PROTOKÓŁ nr 25/09/21

z okresowej kontroli sprawności przewodów i podłączeń dymowych, spalinowych i wentylacyjnych

1. Miejscowość **POZNAŃ**, ulica **GŁOGOWSKA** nr 39
2. Właściciel budynku : **WSPÓLNOTA MIESZKANIOWA**
3. Rodzaj budynku: mieszkalno-użytkowy, ilość mieszkań 28+4 lok. użytk., ilość kondygnacji VI

GŁOGOWSKA 39 front + oficyna prawa

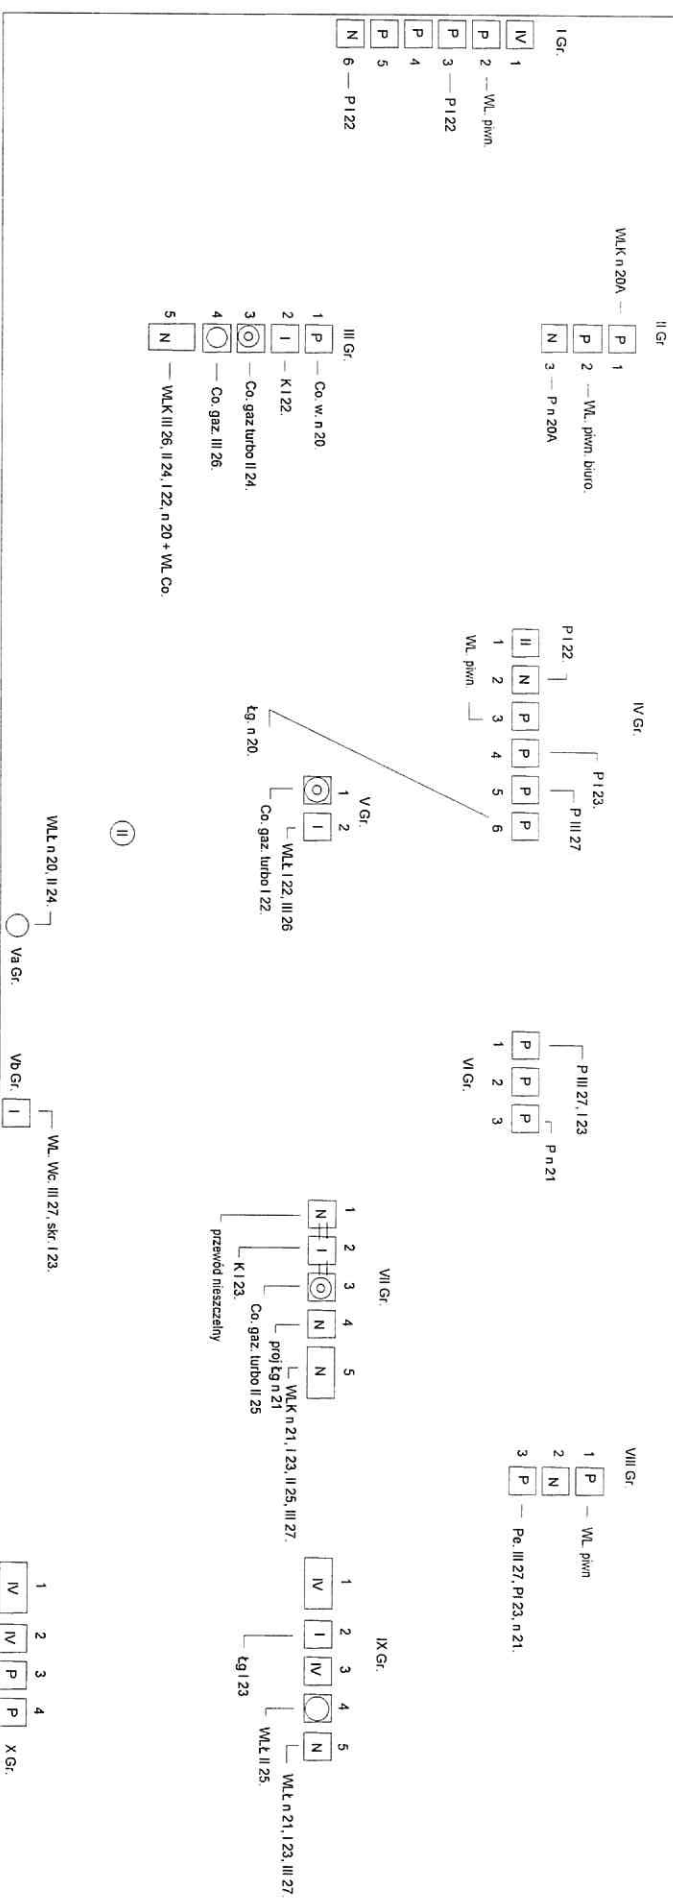
- 4 – Wł. kuchni, łazienki podłączone prawidłowo. Uszczelnić wejście łącznika od junkersa.
- 5 – HOSTEL - Wł. kuchni, łazienki mechaniczne, kocioł Co. gazowy typ „C” podłączone prawidłowo.

- 6 – PUSTOSTAN - Wentylacje kuchni i łazienki podłączone prawidłowo.
Piec kaflowy Gr. V uszkodzony (ocena zdun).
- 7 – Wł. kuchni, łazienki podłączone prawidłowo. Woda ogrzewana elektrycznie. Oczyszczyć kratki wentylacyjne.

- 8 – Kuchnia wentylowana pośrednio poprzez pomieszczenie kotła Co. gaz.
Kocioł Co. gazowy atmosferyczny, Wł. wywiewna podłączone prawidłowo.
Brak wentylacji nawiewnej kotła Co. z zewnątrz budynku – zamontować wentylację o wym. fi 160 mm.

- 11-Brak lokatora – ostatnio - Nieprawidłowo podłączony okap mechaniczny Gr. I, 6 przewód – odłączyć od komina (okap może być użytkowany tylko na filtr bez łączenia do komina w mieszkaniu znajduje się kocioł Co. gazowy z otwartą komorą spalania). Zlikwidować żaluzję w kratce Wł. kuchni. Kocioł Co. gazowy, wentylacje Co. i łazienki podłączone prawidłowo.

- 11a- Brak wentylacji kuchni - podłączyć do przewodu nr 3 Gr. II.
- Sklep Obuwniczy – Brak podłączeń klimatyzacja.
- Kantor – Wentylacja ślepa.
- Galeria Caffè– Wentylacje sprawne

- Cukiernia PUSTOSTAN – Wentylacja nieprawidłowo podłączona Gr. I, 6 przewód – wentylacje przełączyć do przewodu nr 9.

- 12A- WL. kuchni, kocioł Co. gazowy turbo podłączone prawidłowo.
Brak wentylacji łazienki – brak komina.
- 14 – HOSTEL – WL. kuchni, łazienki mechaniczne, kocioł Co. gazowy typ „C” podłączone prawidłowo.

- 16 – WL. kuchni, kocioł Co. gazowy typ „C” podłączone prawidłowo.
Zamontować otwory cyrkulacyjne w zabudowie kotła.
Brak wentylacji łazienki – brak komina.

- 18 – Brak lokatora - ostatnio - Wentylacja wywiewna kuchni, kocioł Co. gazowy atmosferyczny podłączone prawidłowo
Zrobić otwory w górnej części zabudowy kotła Co gazowego. Wentylacja łazienki mechaniczna wyprowadzona na zewnątrz - zlikwidować wentylator mechaniczny - w mieszkaniu kocioł z otwartą komorą spalania.
Kominek w pokoju podłączony zgodnie z ówczesnymi przepisami obowiązującymi w dniu budowy.

- 17 – Brak lokatora - ostatnio - WL. kuchni, kocioł Co. gazowy typ C podłączony prawidłowo.
Brak wentylacji łazienki – brak komina.

- 20 - WL. kuchni, łazienki, kocioł Co. węglowy podłączone prawidłowo. Brak wentylacji nawiewnej kotła Co. z zewnątrz budynku – zamontować wentylację o wym. fi 150 mm.
- 20a - WL. kuchni podłączona prawidłowo. Łazienka wspólna z mieszk. nr 20.
- 21 – WL. kuchni, łazienki podłączone prawidłowo.
- 22 - WL. kuchni, łazienki, kocioł Co. gazowy turbo podłączone prawidłowo.
- 23 – WL. kuchni, łazienki, junkers podłączone prawidłowo.
- 24 - WL. kuchni, łazienki kocioł Co. gazowy turbo podłączone prawidłowo.
- 25 – WL. kuchni, łazienki, kocioł Co. gazowy typ C podłączone prawidłowo.
- 26 - Kocioł Co. gazowy atmosferyczny, WL. kuchni podłączone prawidłowo.
Powiększyć wlot wentylacji nawiewnej do fi 150 mm.
- 27 - WL. kuchni, łazienki, Wc podłączone prawidłowo. Woda ogrzewana elektrycznie.
- 28 – (pustostan) Brak połączeń kominowych.

UWAGI - Sprawdzić drożność osobnych przewodów (rurki od podwórza) Gr. 0 oraz przebudować zgodnie z normami.
